## 塵芥収集車のリコールについて

平成18年 2月28日

平成18年2月28日、富士重工業株式会社より、国土交通省に塵芥収集車のリコールの届け出をいたしました。

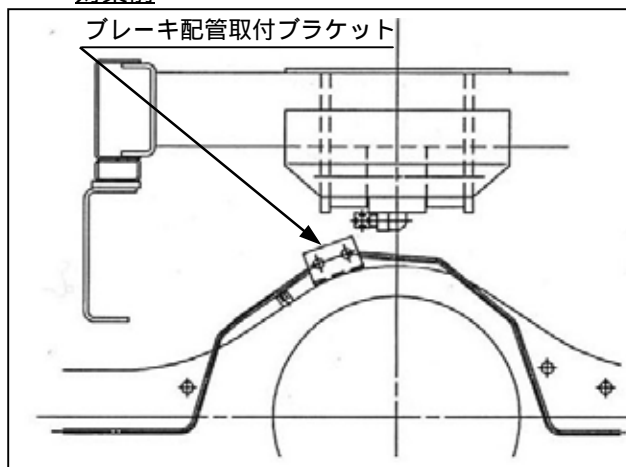
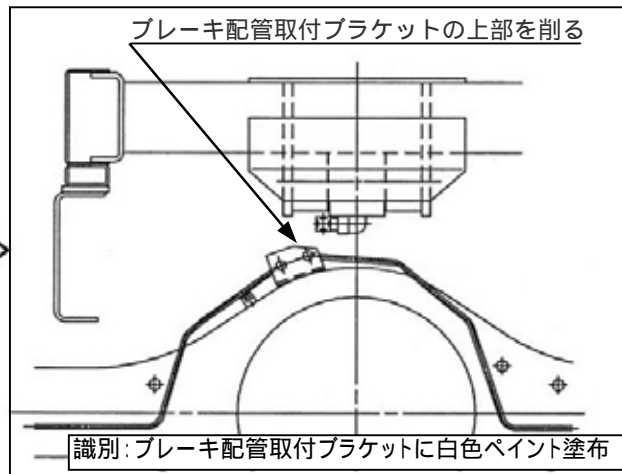
塵芥車に改造した車両において、ダンプ装置のシリンダの取付位置が不適切なため、積載状態で段差の乗り越え等車体が大きく沈んだ際に、リヤデフ上部のブレーキ配管取付ブラケット、又はブレーキ配管及び取付ブラケットがダンプのシリンダと干渉するものがある。そのため、そのままの状態で使用を続けると、当該ブレーキ配管が損傷し、最悪の場合、ブレーキ液が漏れて制動力が低下するおそれがある。
